STATUTÁRNÍ MĚSTO OLOMOUC

Opatření obecné povahy č. 2/2011

Změna č.VII regulačního plánu MPR Olomouc

VÝKRES FUNKČNÍHO VYUŽITÍ Č.2

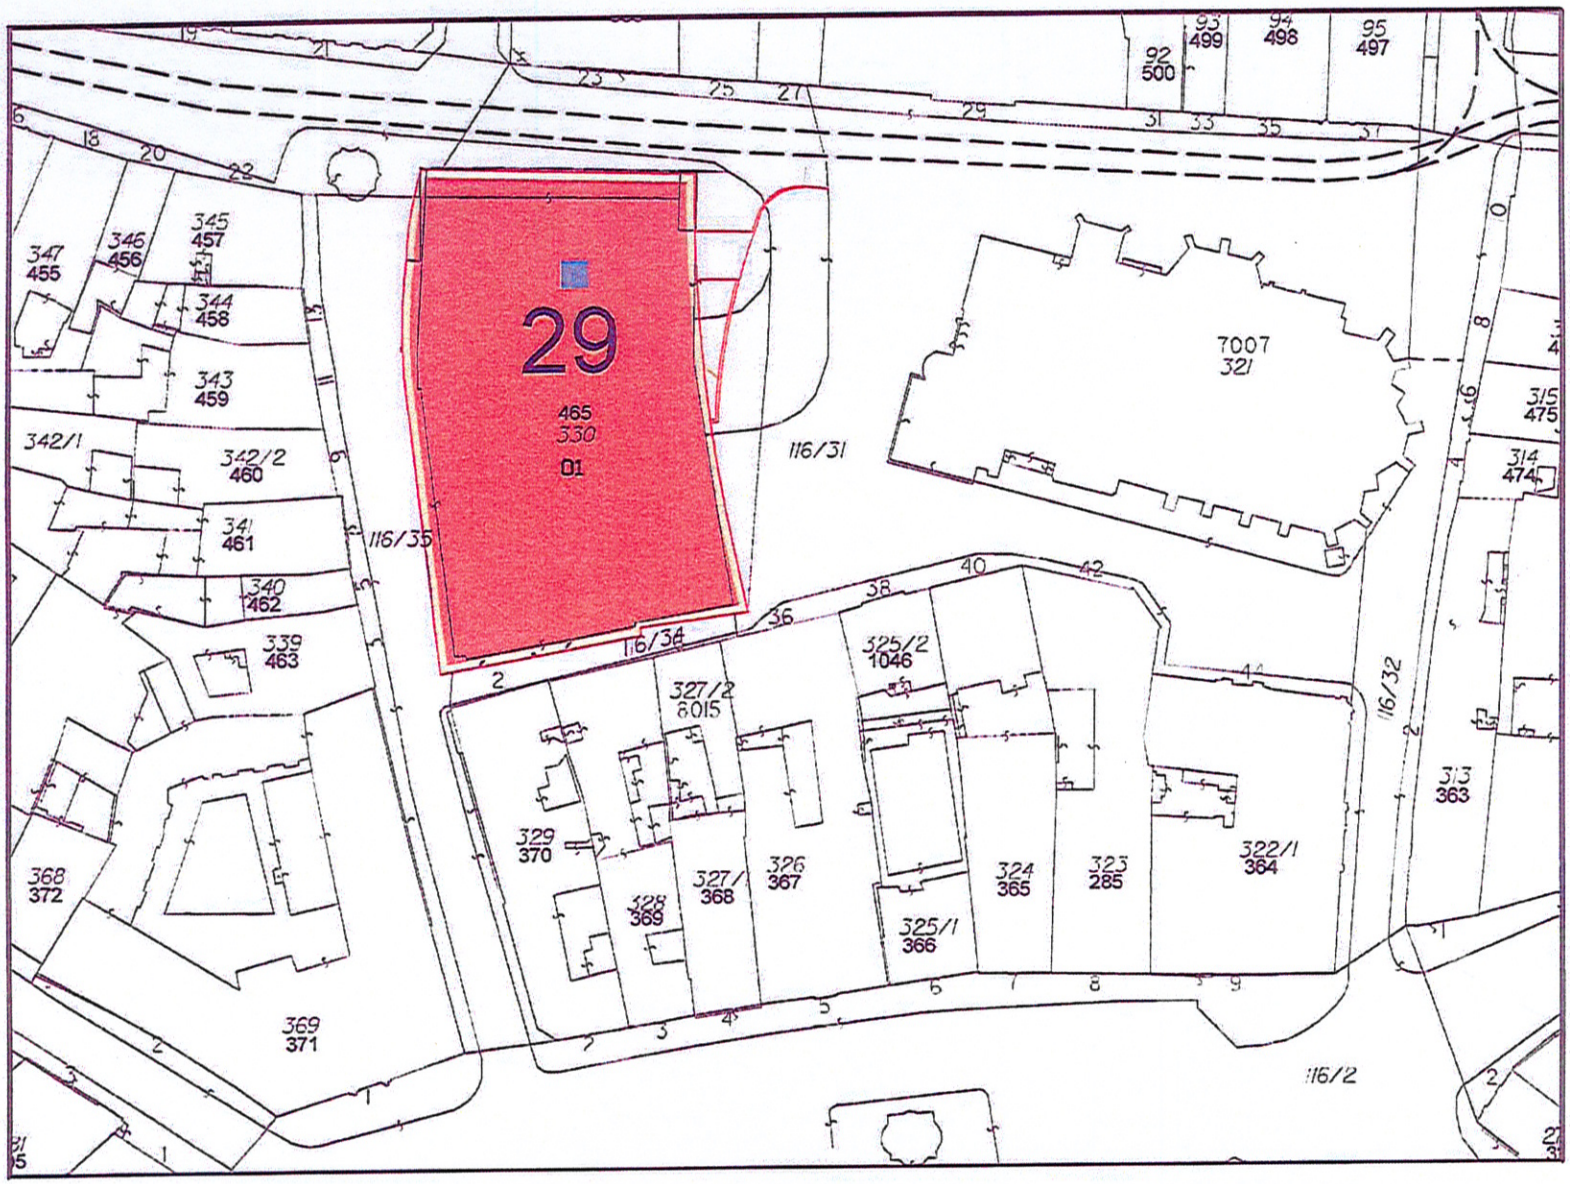
- Posun závazně stanovené stavební a uliční čáry vyvolaný záměrem zastavět část komunikace se zklidněným režimem (pěší zóna pod přesahujícími horními patry OD – zejména v ulici 28. října a v ul. Úzké)
- zrušení podloubí v ulici 8.května

- Posun stavební a uliční čáry vyvolaný zahrnutím části parcely 116/35 (cca 12 m^2) do objemu objektu OD na parcele č. 330

- Posun stavební a uliční čáry vyvolaný zahrnutím části parcely 116/37 (cca 4,3 m^2) do objemu objektu OD na parcele č. 330

- Nová organizace funkcí s důrazem na zklidnění a revitalizaci veřejného prostranství.
- Částečné překrytí zásobovacího vjezdu do suterénu „PRIORu"

VÝKRES FUNKČNÍHO VYUŽITÍ Č.2

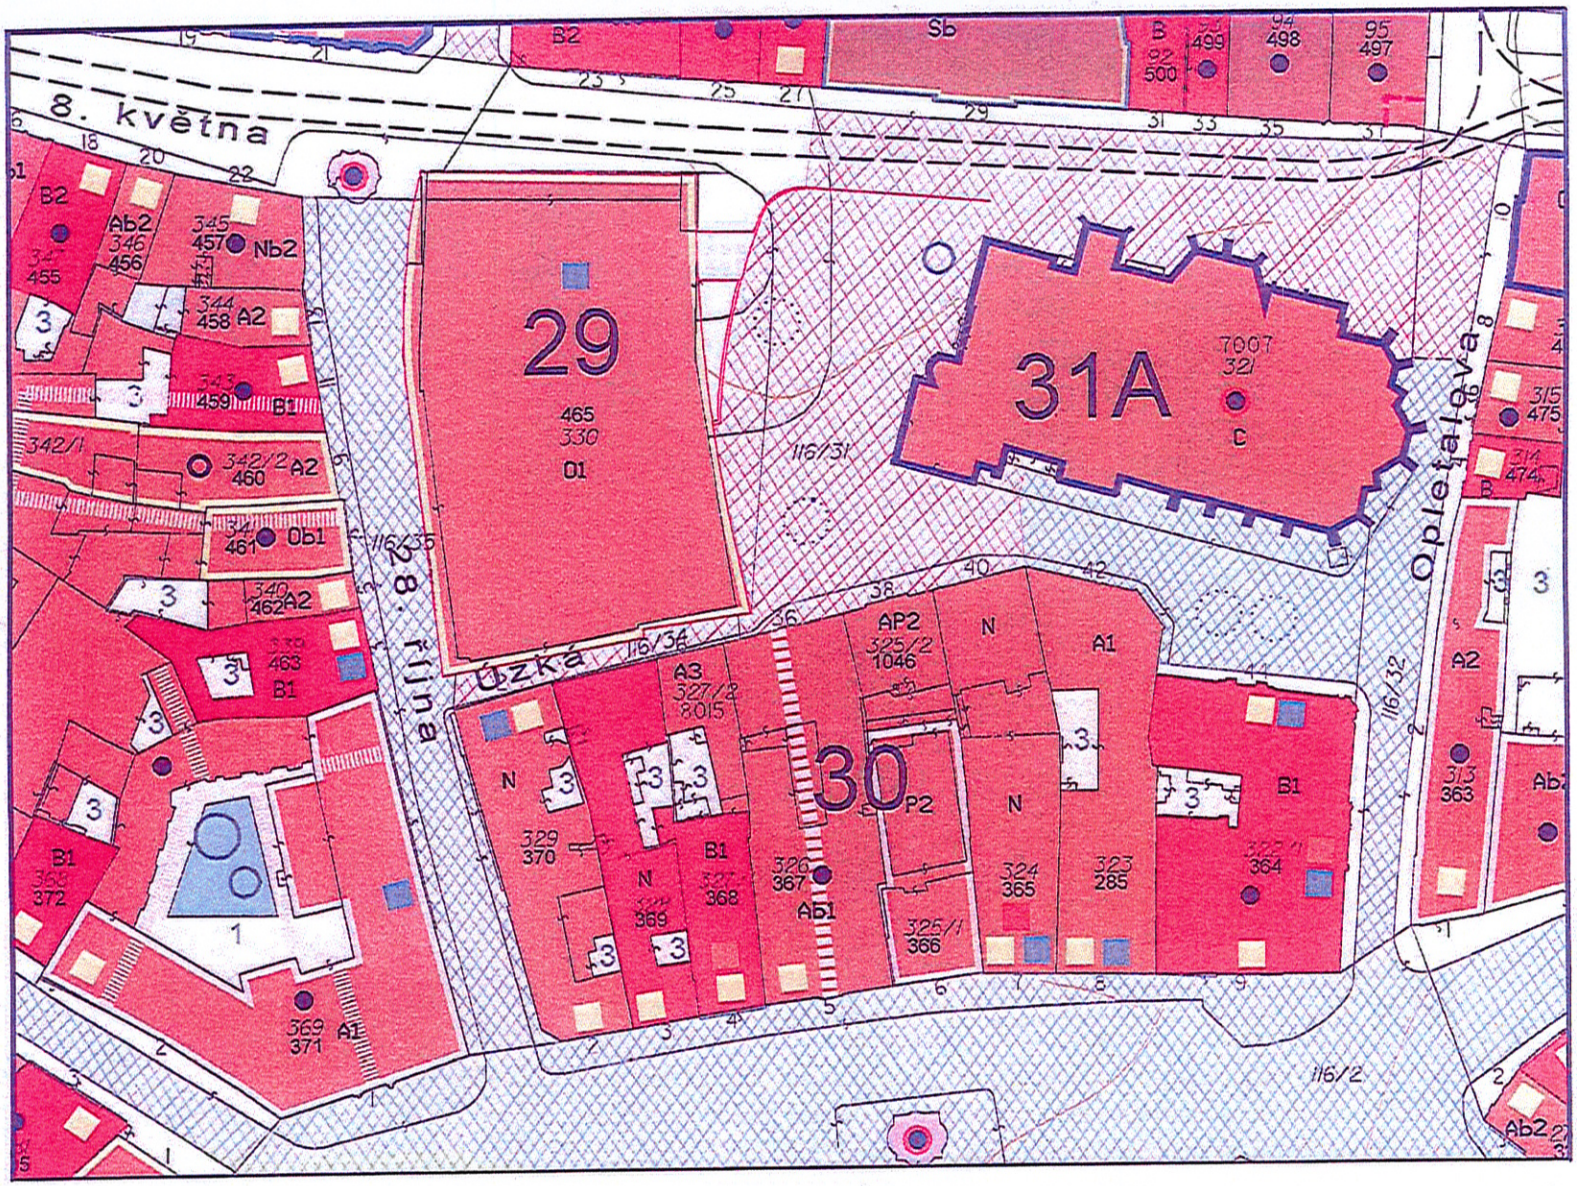
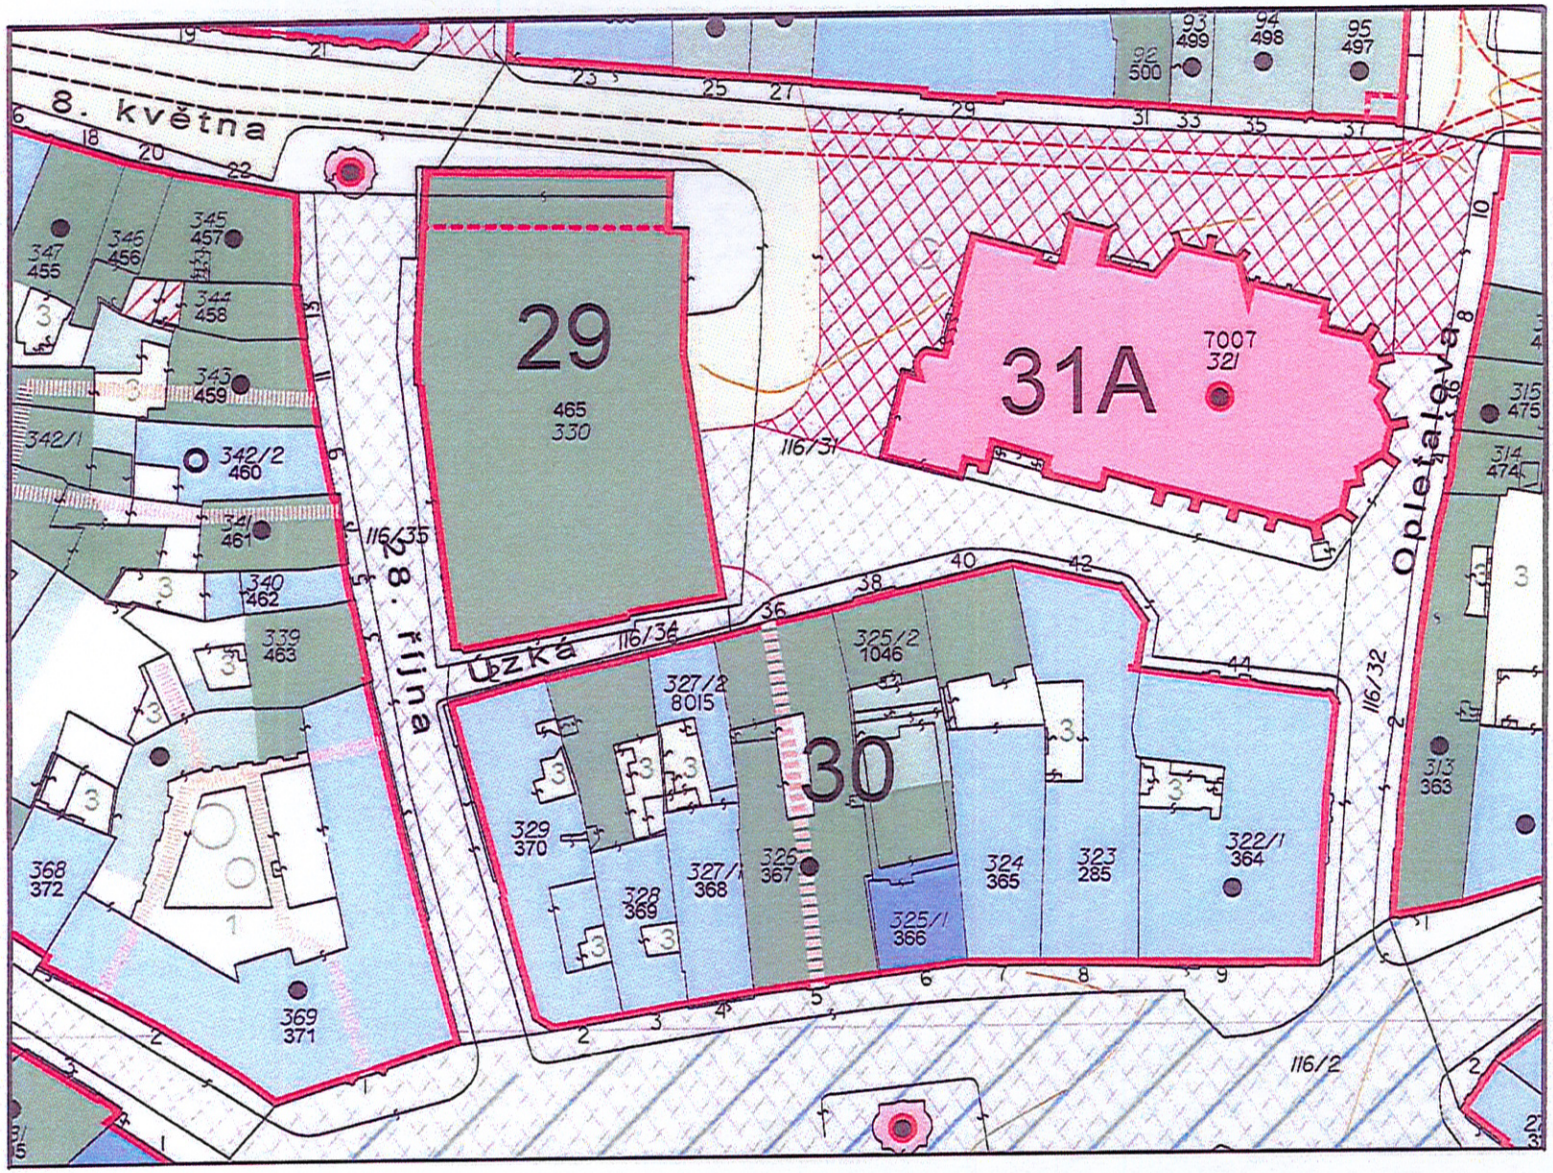
Zvětšením objemu OD PRIOR v I.NP se rozšíří půdorysná plocha bloku 29. V grafické části změny č.VII RP MPR (výkres č.2 a č.3) dojde k posunu závazně stanovených stavebních a uličních čar bloku 29 na parcele č.330. Na základě připomínek podaných při veřejném projednání dne 18.5.2010 a stanoviska MK ČR doručeného dne 9.8.2010 je severozápadní nároží bloku č.29 (OD PRIOR) zakresleno tak, aby jeho vzdálenost od NKP Merkurova kašna zůstala beze změny, přičemž dojde k částečnému záboru částí parcel č.116/35 a č.116/37.

V souvislosti s uvedenými změnami závazných prvků se v grafické části změny projeví i nová organizace funkcí na parcele č.116/31 (důsledné oddělení funkcí klidové části náměstí před kostelem sv. Mořice a minimalizace ploch pro zásobování OD PRIOR).

VÝKRES REGULAČNÍCH PRVKŮ Č.3

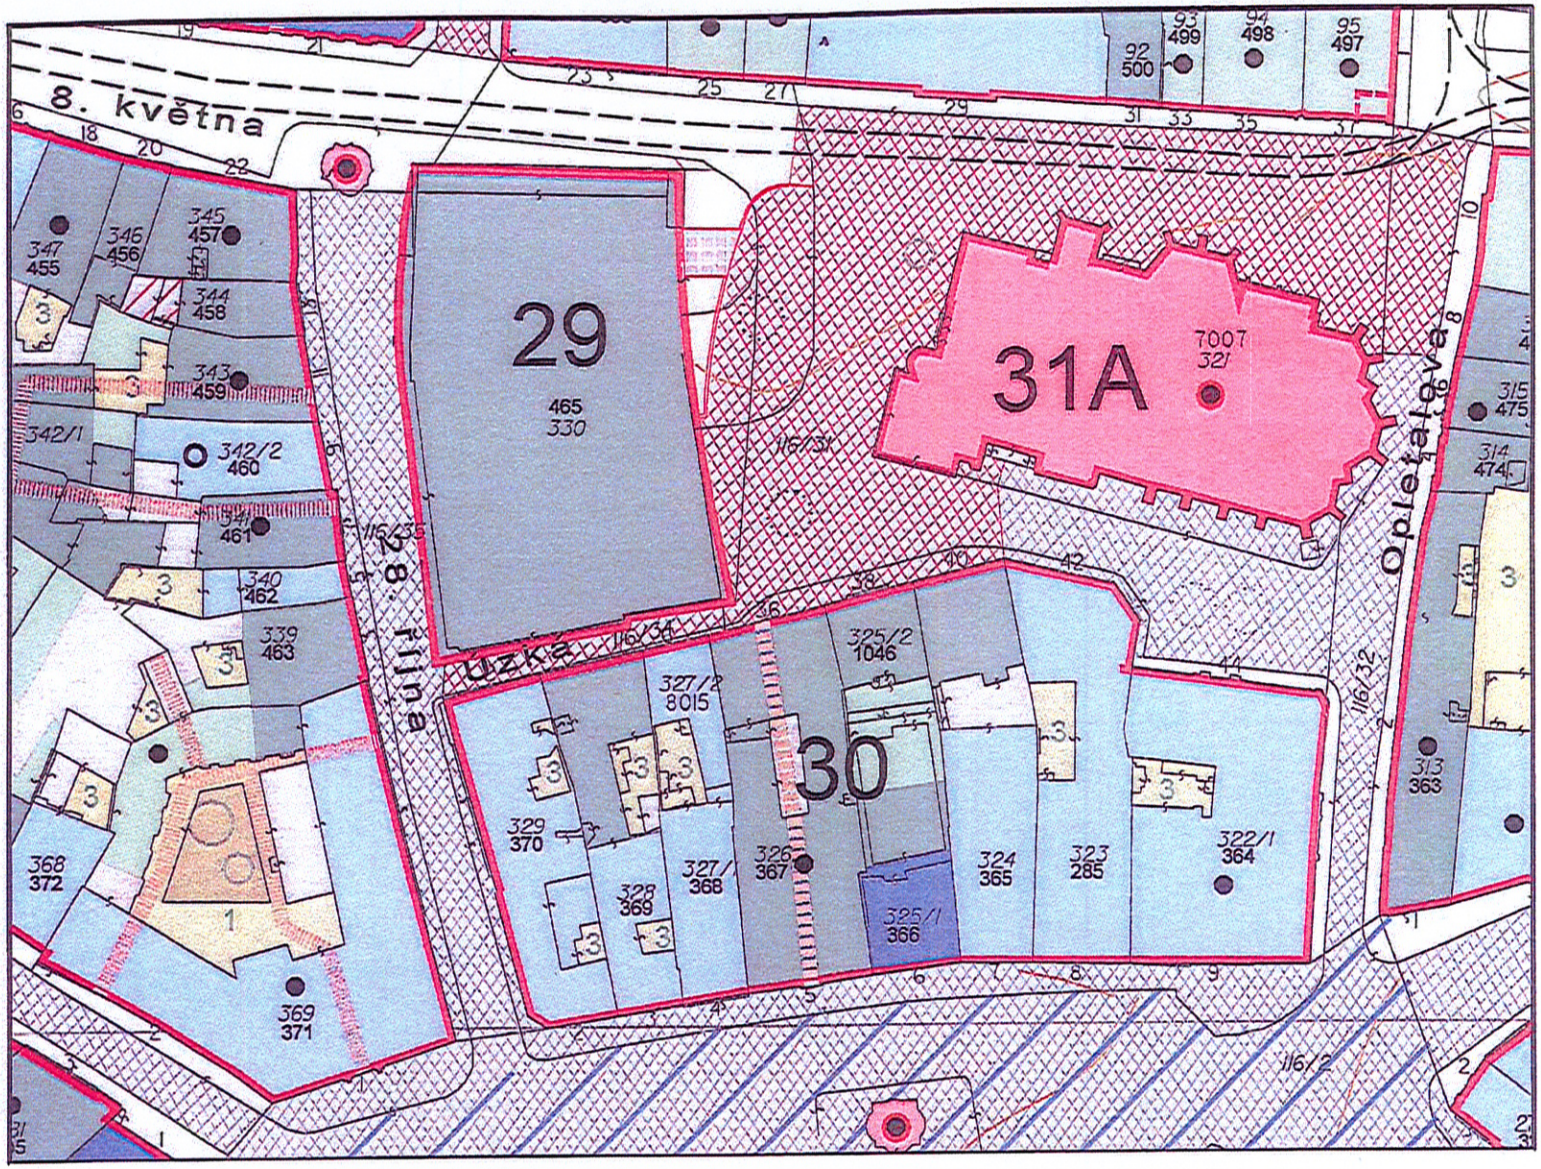
1.2.3 *V prosinci 2010-podobná situace – zveřejnění na stejném místě. Provedení změny závazných regulativů je na výkrese č.3 popsáno, ale je diskutabilní ... **Posun** závazně stanovené stavební a uliční čáry v Úzké ul. a v ul.28 října **při zachování stávající vzdálenosti** severozápadního nároží OD PRIOR od Merkurovy kašny dle připomínek z veřejného projednání dne 18.5.2010 a zrušení podloubí v ul. 8.května-konec citace. **Jestli se** něco **posouvá** ... a druhá část je pevně stanovena (Merkurova kašna, blok domů v ul. Úzká), **vzdálenosti se tedy mění a ne zachovávají.***

Vyhodnocení:	Pořizovatel bere na vědomí
Odůvodnění:	Komentář k první větě: V souladu s odst. (2) §67 stavebního zákona zajistil pořizovatel označení dotčené plochy i při opakovaném projednání návrhu změny. Dvě(!) tabule A3 se základními informacemi o návrhu změny č.VII RP MPR Olomouc byly na objektu OD PRIOR vyvěšeny od 30.11.2010 do 5.11.2011. V reakci na připomínku 1.2.2 podanou už 18.5.2010 byla druhá tabule umístěna na frekventovaném místě za výlohou OD u zastávky MHD. K další části připomínky: z textu je zřejmé, že jde pouze o podmínku stanovenou MK ČR týkající se právě a jen zachování stávající vzdálenosti sz. nároží OD PRIOR od NKP Merkurova kašna.
